REPÚBLICA DE CHILE
DIRECCIÓN REGIONAL
SERVICIO DE EVALUACIÓN AMBIENTAL
REGIÓN DE ATACAMA

RESUELVE CONSULTA DE PERTINENCIA DE
INGRESO AL SEIA, PROYECTO “OPTIMIZACIÓN
DE MEDIDA DE CONTROL EFECTO SOMBRA DE
PARPADEO”.

RESOLUCIÓN EXENTA N°

30 MAR. 2017

Fuente: Figura 3-3 de la Consulta de pertinencia

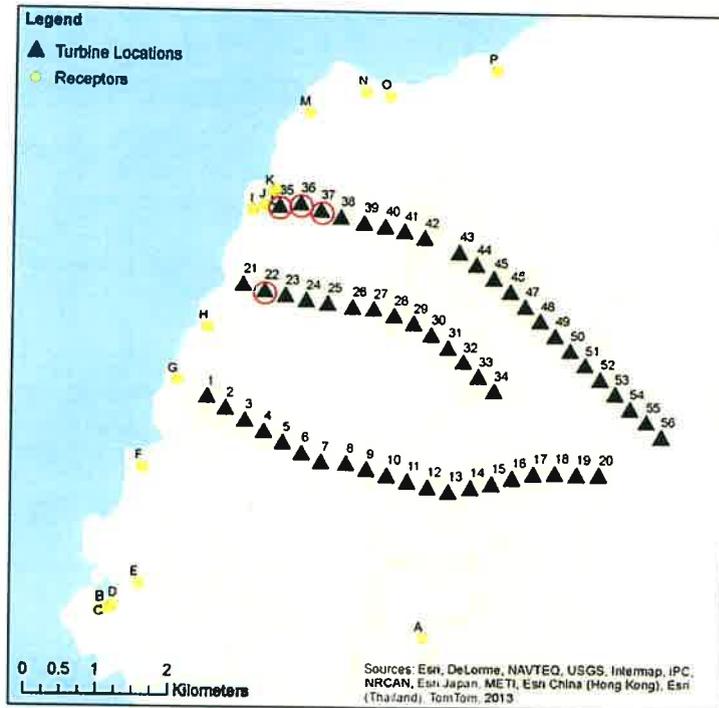
- La presente consulta de pertinencia consiste en la supresión de esta restricción horaria, sobre el argumento técnico de que la tecnología del aerogenerador utilizado tiene un funcionamiento físico- mecánico en un espectro tal que no genera las consecuencias traducidas en molestias sobre los receptores, y asociadas al efecto sombra de parpadeo o shadow flicker.

En la siguiente figura se presenta la distribución espacial de los receptores y en rojo las turbinas con restricción horaria modeladas.
